TS-revisjon E6 Ranheim – Værnes

Delparsell: E6 Helltunnelen - Værneskrysset

TS-revisjon av reguleringsplan

DOKUMENTKODE: 10264178-01-RIT-RAP-001

Figur 6–1: Foreslått senterlinje fra Vegdirektoratet er vist med rød linje. Opprinnelig prosjektert senterlinje er vist med blå linje. (Kilde: Vegdirektoratet)

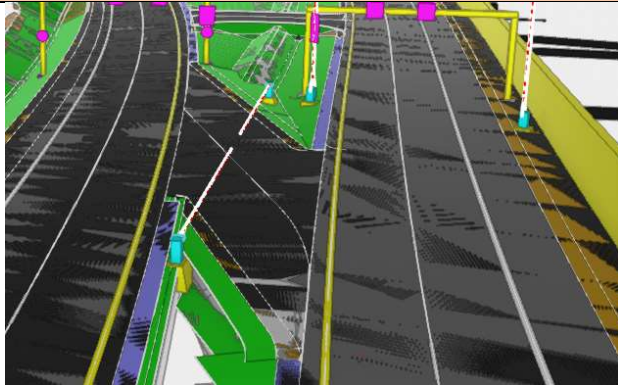
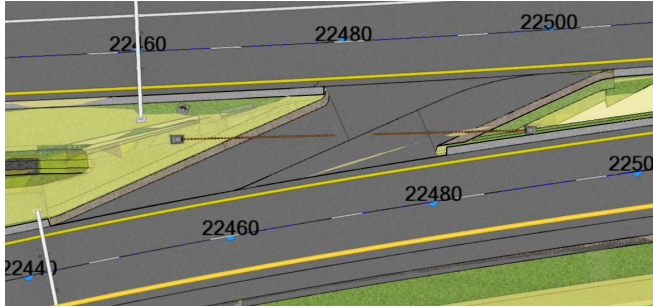
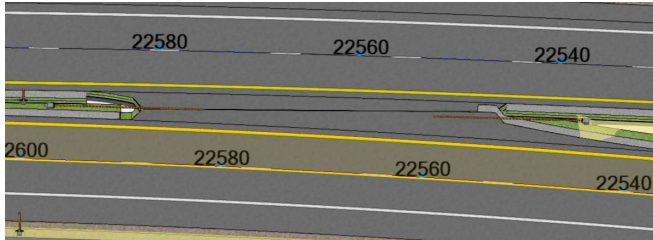
Vegdirektoratet har godkjent fravikssøknaden om overhøyde, men har samtidig anbefalt å endre kurvaturen på E6 foran tunnelen. Vegdirektoratet foreslår å flytte senterlinjen ca. 3,5 m ut mot sjøen, og erstatte den korte kurven med $R_h = 400$ m med en lengre kurve med $R_h = 600$ m. Dette vil gi jevn horisontalkurve inn mot tunnelen, og en mer gradvis overgang til kurvaturen i tunnelen.

Vegdirektoratet begrunner forslaget til endring med at den prosjekterte kurvaturen kan oppleves som en brå retningsendring på kort tid, og at områdene både inn- og utenfor tunnelportalen er sensitive for trafikkhendelser og ulykker. Faktorer som kurvatur, fart, lysforhold og dugg kan utgjøre sikkerhetsutfordringer ifølge Vegdirektoratet.

Dersom det ikke hadde vært noen utfordringer knyttet til det å fylle opp i sjøen, så er TS-revisorenes vurdering at veglinjen som Vegdirektoratet har foreslått er å foretrekke. Bakgrunnen for dette er at det er en større horisontalkurve over en lengre strekning, som gir en jevnere linjeføring inn mot tunnelen. En horisontalkurve på $R_h = 600$ vil i tillegg være tilpasset et høyere fartsnivå på ca. 100 km/t, noe som vi mener ikke er usannsynlig på denne type veg.

Vi mener allikevel at den prosjekterte løsningen vil være tilfredsstillende. Vi er av den oppfatning at trafikantene ikke vil oppleve den meget korte horisontalkurven ($R_h = 400$ m) som en brå retningsendring. Grunnen til dette er at kurven er så kort og retningsendringen liten, og at kurven (klotoiden) deretter slaker ut igjen inn mot tunnelen, hvor det er horisontalkurve med radius $R_h = 1200$ m. Slik vi tolker N100, så er i tillegg kurvaturen på E6 iht. kravene for dimensjoneringsklasse H3 med 90 km/t.

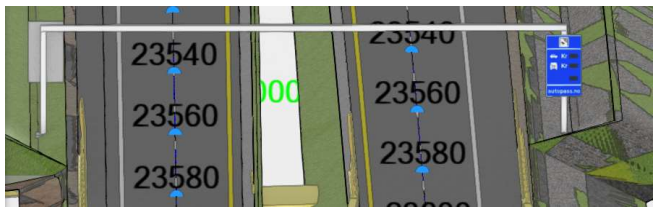
4	3D-modell	E6 vestre løp, ca. pr. 22580	Merknad iht. N303, kap. 9.4, krav 9.5 og 9.6.	Det mangler underskilt 808.611 «Stopp ved rødt blink» og tekst «Tunnelen stengt/stengd» under rød blink signaler.	Stopp-påbudet for rødt blink signal er ikke like godt forstått/etterlevd av alle trafikanter. Det anbefales derfor å benytte supplerende tekst under rød blink signalet som understreker stopp-påbudet og samtidig informerer om årsaken.		I utklippet i kolonnen «Figur» er tunnelnavnskiltet variabelt og skiltet kan i avvikssituasjoner vise posisjoner som vist i utklipp under. Tunnel Stengt / Closed Pos. 2 Vent / Wait Pos. 3 Prinsippet som vist i R311, kap. 3.3.3 er fulgt.

Pkt.	Tegn.	Veg / profil	Type funn	Beskrivelse	Forslag til tiltak	Figur	Prosjektets svar
							Prosjektet vurderer det som riktig å følge R311 i dette tilfellet. N303, krav 9.5 angir at underskilt 808.611 skal settes opp dersom årsaken til aktivisering av rødblinkene ikke er åpenbar for trafikantene, men med skilting som beskrevet over vurderer vi at kravet til underskilt ikke slår inn her. Ok
5	3D-modell	E6 vestre løp	Merknad iht. N300	Det er tilsynelatende ikke planlagt skilting forbudt for lastebil i venstre felt i Helltunnelen. Av sikkerhetsmessige årsaker og av hensyn til fremkommeligheten for utrykningskjøretøyer har dette tiltaket ofte blitt gjennomført for tunneler i senere år.	Dersom det er ønskelig å skilte forbudt for lastebil i venstre felt i tunnelen må det skiltes i god avstand i foran tunnelen. Dette bør eventuelt innarbeides i skiltplanen allerede nå, siden plassering av skiltene må tilpasses alle de andre skiltene og skiltportalene som er nødvendige foran tunnelen. Dersom dette forbudet allerede er forutsatt skiltet på portalbena ved ca. pr. 23200 og 22360 (grå skiltflater) ses bort fra denne merknaden.		Det er ikke planlagt skilting av forbudt for lastebil i venstre felt i Helltunnelen. Tas til etterretning. Etter TS-revisorenes vurdering er det viktig for trafikksikkerheten og beredskap at tunge kjøretøy i størst mulig grad blir liggende i høyre kjørefelt gjennom tunneler.

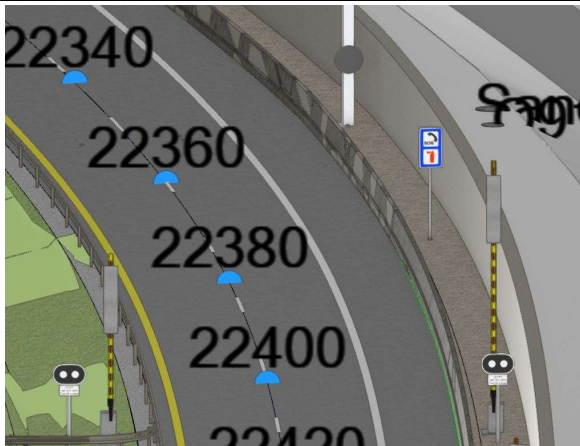
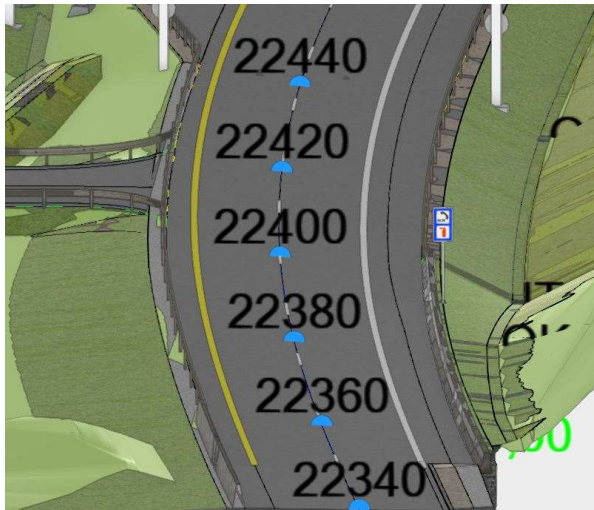
6	3D-modell	E6 østre løp, ca. pr. 22930-23120	Merknad iht. N101 kap. 4.2.1 b) og krav 4.2.1-4 og 4.2.2-5. Ved kulverten gjelder i tillegg krav 4.2.2-9	På en del av strekningen skal det være støyskjerm på baksiden av rekkverket. Det foreligger ikke opplysninger om type rekkverk, og eksakt plassering av støyskjermen er ikke vist (med unntak av over kulverten).	Det må velges rekkverk som har tilfredsstillende arbeidsbredde til støyskjermen, slik at et kjøretøy som kjører inn i rekkverket ikke kommer i kontakt med støyskjermen. Ved kulverten må det velges rekkverk som har tilfredsstillende VI-verdi.		Opplysninger om dette ble ikke med i grunnlag som ble sendt TS-revisor, men ligger i metadata under Merknader (nr. 27-30). Det er i metadataene (i arbeidsmodellen) satt krav til brurekkverkets VI-verdi ($VI \leq 0,8m$) og deformasjonskrav, $D \leq 0,3m$), i tillegg til styrkeklasse H2 og W-klasse W2. Innerside av støyskjerm er plassert 0,8m fra framkant av rekkverk. Det samme er gjeldende på vestre side av kulverten. Dette må ivaretas videre i byggeplanfasen. Ok
